Projet d'agrandissement du lieu d'enfouissement technique de Mont-Laurier par la Régie intermunicipale des déchets de la Lièvre

Étape de recevabilité et de réponses aux questions du ministère

Deuxième série de questions et commentaires (Q2-1 à Q2-16)

Régie intermunicipale des déchets de la Lièvre
Rapport final

Figure 1 : Représentation de l'écoulement radial (adaptée du dessin 43955TT-ENV-SE01)
(TetraTech, 2023)

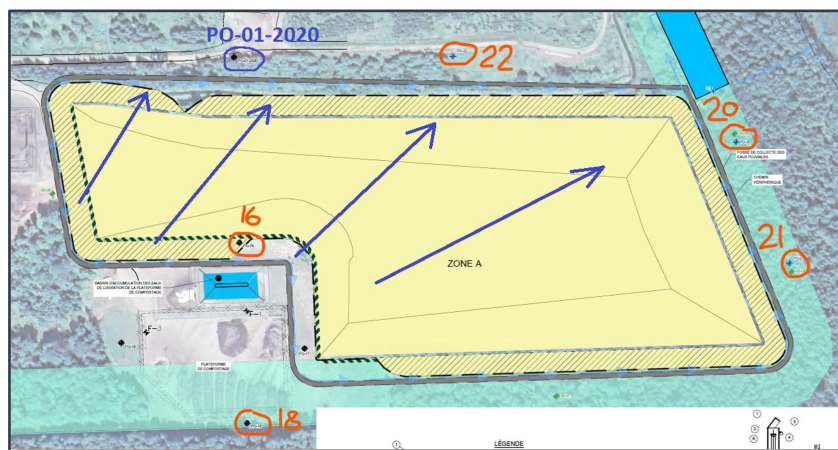
QC2-1 La réponse à la QC-5 présente les puits d'observation proposés et figurant au dessin 43955TT-ENV-SE01. Leur répartition amont-aval considère la surface piézométrique déterminée à l'étude hydrogéologique de Groupe Alphard (2021) et reproduite ici à la figure 1. Leur nombre correspond au minimum requis par le *Règlement sur l'enfouissement et l'incinération de matières résiduelles* (REIMR) (chapitre Q-2, r. 19). Cependant, si l'on considère l'écoulement radial des eaux souterraines au pourtour du dôme piézométrique, la surveillance de la qualité des eaux souterraines traversant la partie nord-ouest de la bordure de la zone A ne serait pas assurée.

Le puits PO-01-2020 (voir figure 1 tirée de la deuxième série de questions) sera conservé pour le suivi de l'eau souterraine de l'agrandissement du LET de Mont-Laurier.

Figure 2 : Localisation des différents types de milieux se trouvant sur le site

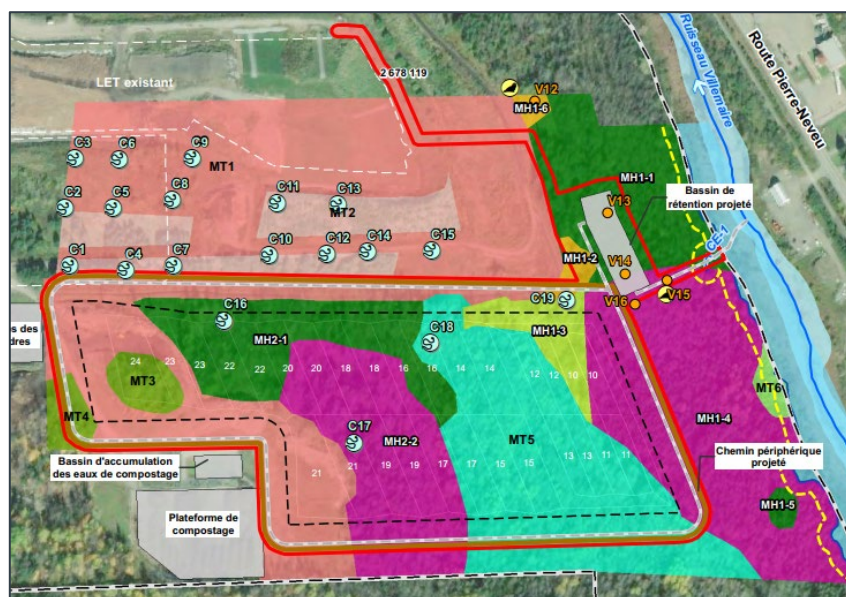
QC2-10 À la réponse à la QC-47, pour le troglodyte à bec court, l'initiateur n'a pas pris en considération que cette espèce peut utiliser les prés humides plantés de carex et de buissons dispersés, les champs humides et parfois la bordure des tourbières. Ces habitats doivent être pris en compte pour la définition de mesures d'atténuation. La période prévue pour le déboisement pourrait aussi s'appliquer à la mise en place du site (décapage, terrassement, etc.) dans ces habitats. Une fois ces mesures déterminées, leur efficacité et d'éventuels ajustements pourront être analysés lors de l'analyse environnementale du projet.

Il est vrai que le troglodyte à bec court fréquente les prés humides plantés de carex et de buissons dispersés, les champs humides et parfois les bordures des tourbières. Il fait son nid dans les hautes herbes entre le début juin et la mi-juillet et élève ses petits jusqu'au début d'août. Dans les limites de l'emprise du projet, le site est majoritairement boisé et ne correspond pas à l'habitat du troglodyte à bec court. On note la présence d'un petit marais (MH1-2, voir figure 2 ci-dessous) à la limite nord-est du site. Ce dernier est composé principalement de quenouilles à feuilles étroites. On y retrouve, en faible proportion, de la sagittaire à larges feuilles, de l'aster ponceau et quelques aulnes rugueux et du framboisier rouge. Ce type de marais n'est pas le type d'habitat généralement recherché par le troglodyte à bec court.

Comme mentionné à la QC2-9, des mesures seront mises en place afin de protéger, entre autres, cette espèce. La végétation herbacée sera fauchée par débroussaillage à l'automne (octobre-novembre) avant la première neige. Ainsi, l'absence de végétation au printemps suivant ne permettra pas la construction de nid.

Figure 7-1 : Aménagement de la gestion des eaux pluviales proposé

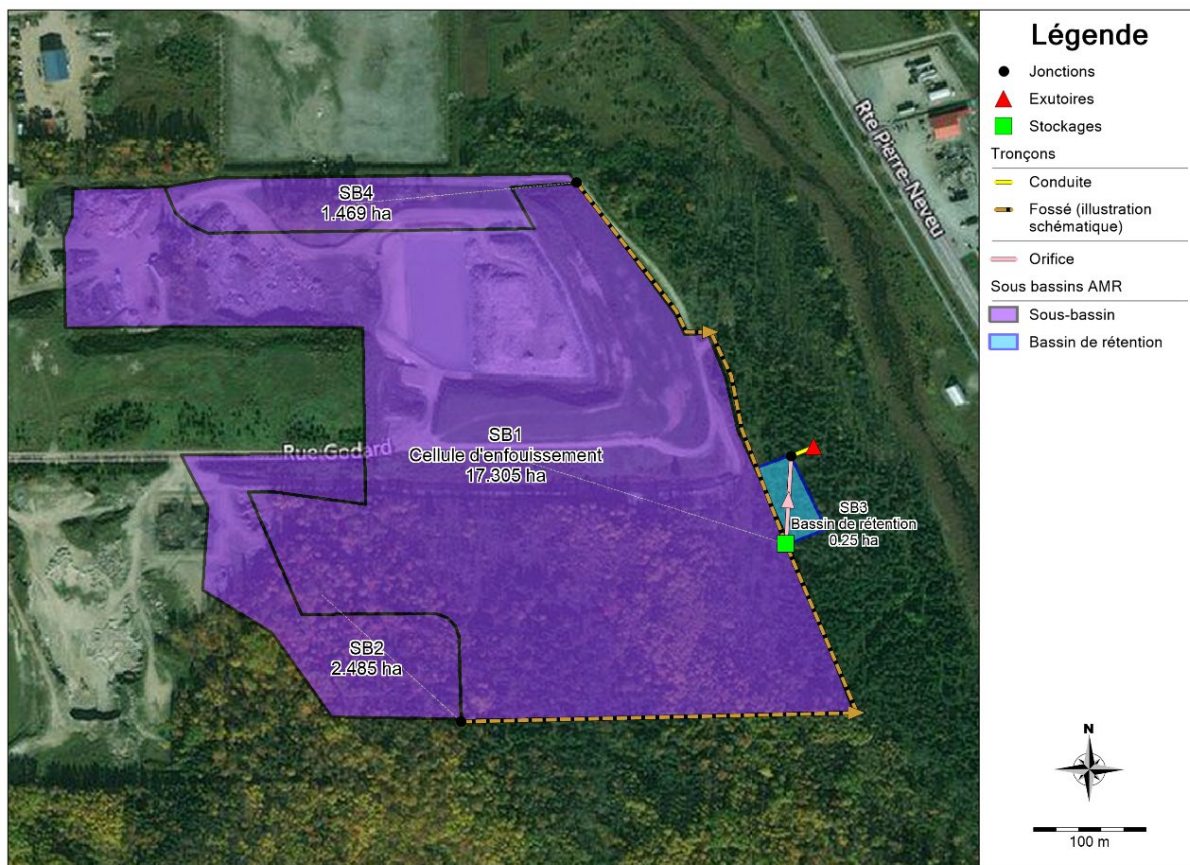
QC2-6 En complément des réponses aux QC-16 et QC-17 ainsi que de l'annexe A du document de décembre 2023 (annexe C - Gestion des eaux pluviales du rapport technique), à la section 5 de la note technique (annexe C du rapport technique), l'initiateur décrit les caractéristiques du terrain prédéveloppement, ce qui permet d'établir les taux de ruissellement (l/s-ha). À la section 6 de ladite note, il n'y a aucune description des caractéristiques du terrain postdéveloppement pour expliquer le choix des taux de ruissellement. L'initiateur doit décrire sur quelles bases les taux de ruissellement postdéveloppement ont été établis.

Un tableau présentant les caractéristiques de la zone à l'étude en conditions de postdéveloppement a été ajouté à la note technique (REV03), section 7.1 Modélisation hydrologique et hydraulique (voir annexe A). Comme mentionné dans cette section, « la méthode *Alternative Runoff Methods* du Soil Conservation Service (SCS) a été utilisée pour calculer le débit de ruissellement des sous-bassins de drainage. Les cellules d'enfouissement fermées se caractérisent par un couvert végétal sur un fond argileux imperméable et ayant de fortes pentes ».
